<b>Title - Sujet</b> Réparation de la dalle de podium	
<b>Solicitation No. - N° de l'invitation</b> EP776-130484/A	<b>Amendment No. - N° modif.</b> 001
<b>Client Reference No. - N° de référence du client</b> R.011953.060	<b>Date</b> 2012-08-01
<b>GETS Reference No. - N° de référence de SEAG</b> PW-\$\$\$FG-345-60848	
<b>File No. - N° de dossier</b> fg345.EP776-130484	<b>CCC No./N° CCC - FMS No./N° VME</b>
<b>Solicitation Closes - L'invitation prend fin</b> <b>at - à 02:00 PM</b> <b>on - le 2012-08-08</b>	<b>Time Zone</b> <b>Fuseau horaire</b> Eastern Daylight Saving Time EDT
<b>F.O.B. - F.A.B.</b> <b>Plant-Usine:</b> <input type="checkbox"/> <b>Destination:</b> <input checked="" type="checkbox"/> <b>Other-Autre:</b> <input type="checkbox"/>	
<b>Address Enquiries to: - Adresser toutes questions à:</b> Nealon, Shawn	<b>Buyer Id - Id de l'acheteur</b> fg345
<b>Telephone No. - N° de téléphone</b> (819) 956-3391 ( )	<b>FAX No. - N° de FAX</b> (819) 956-8335

# ADDENDA N° 1.

ADDENDA no. 01  
Numéro de projet: R.011953.060

ÉDIFICE HOPE  
CHAMBERS-  
RÉPARATION DE LA  
DALLE DU PODIUM  
6143, RUE SPARKS  
OTTAWA (ONTARIO)

Drawing no.  
A1

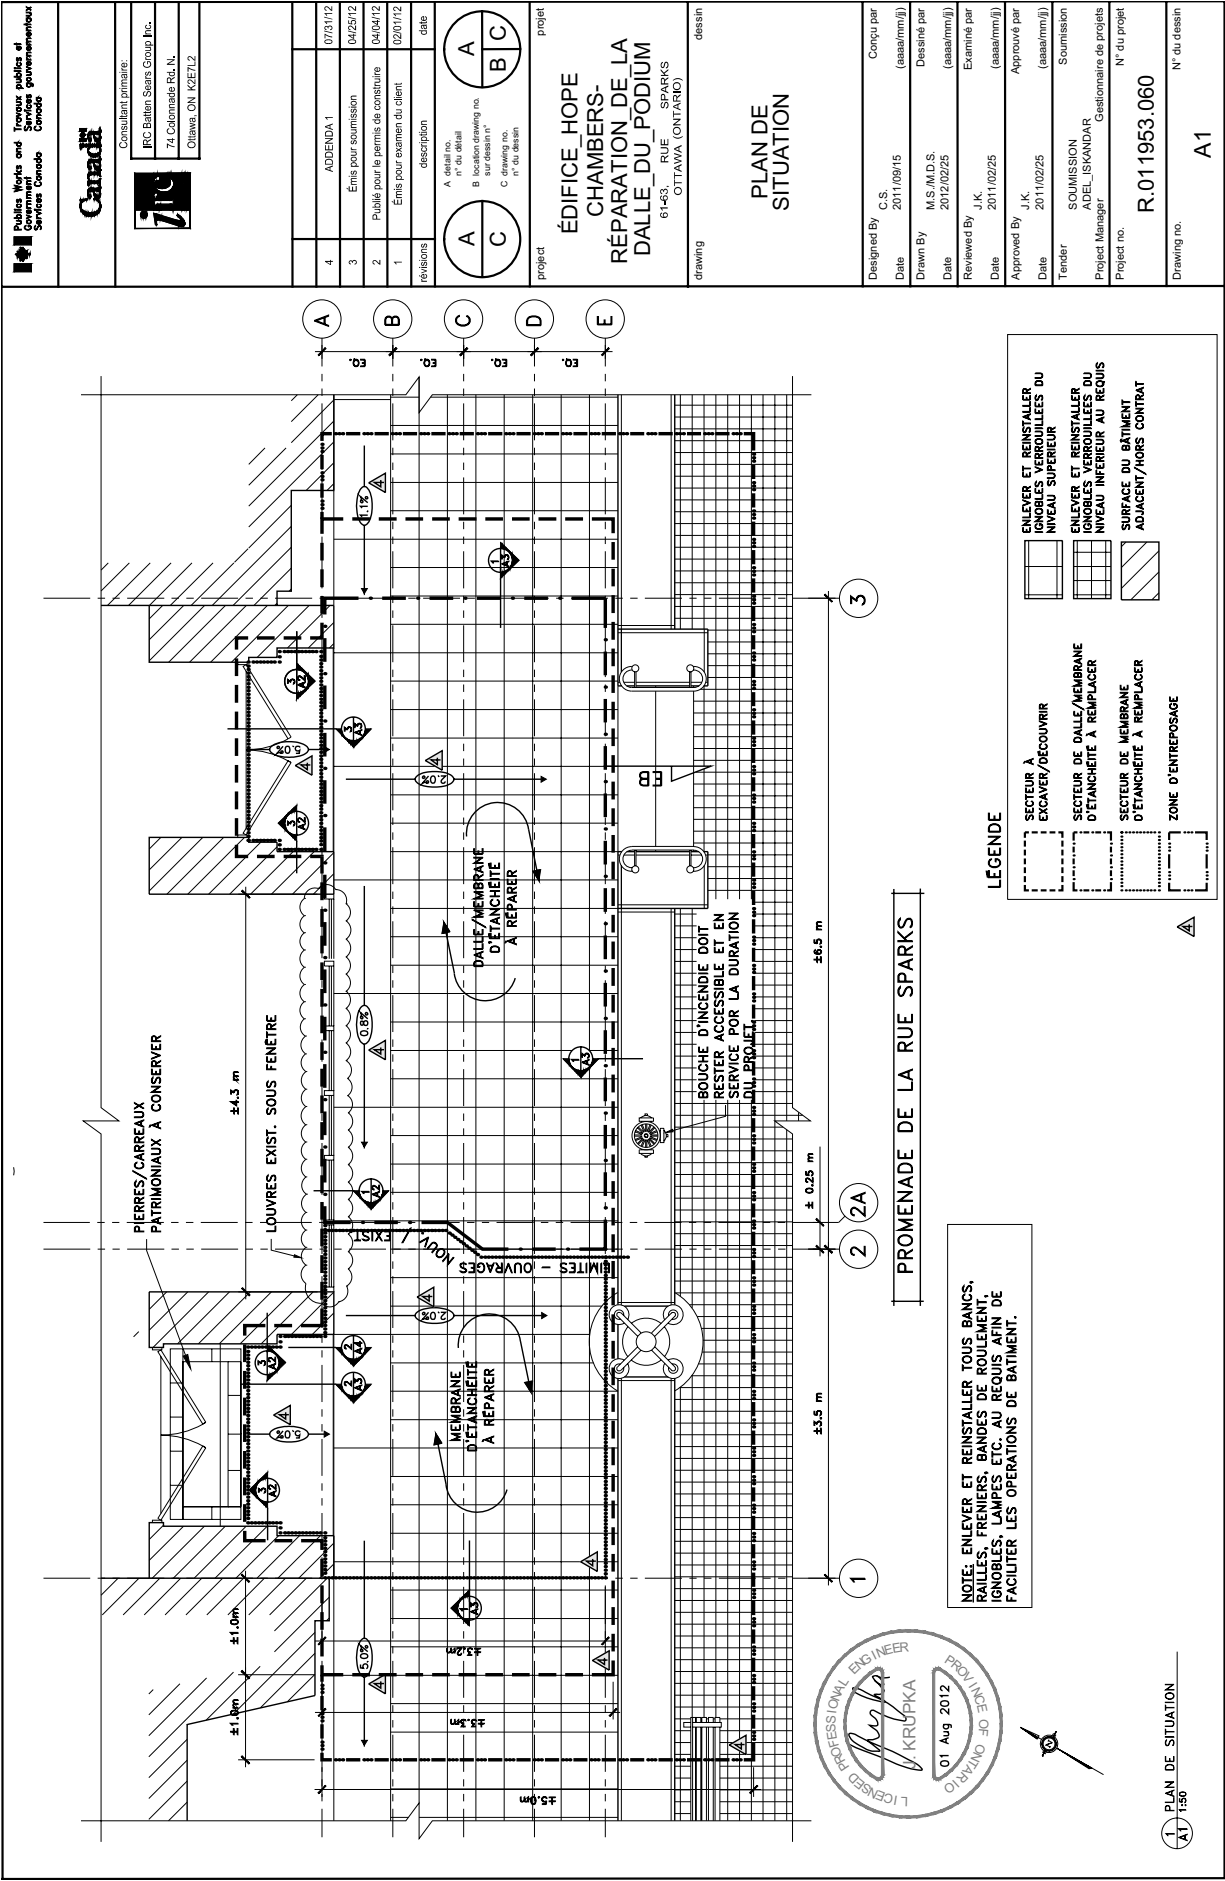
- 1      A1
  - .1      Consulter Illustration A1:  
"Secteur à excaver/découvrir" n'étends pas au dessus des ignobles de béton existants. Le bord de la dalle à être reconstruit et imperméabilisé est situé à l'intérieur de la bordure supérieure intérieure tel que la bordure ne doit pas être remplacé.

- .2      Consulter Illustration A1 :  
Zone d'entreposage ajouté à la légende
  - .3      Consulter Illustration A1 :  
Secteur des travaux sur la dalle de béton, imperméabilisation et secteur à excaver / découvrir ajusté.

- .4      Consulter Illustration A1:  
Les notes pour l'inclinaison du trottoir ont été ajoutées.
- 2      A2
  - .1      Consulter Illustrations A2 et A5 supplémentaires:  
L'illustration supplémentaire est une représentation de la section du trottoir. La dalle inférieure est cru de ne pas être attaché à la dalle de plafond de la salle mécanique.
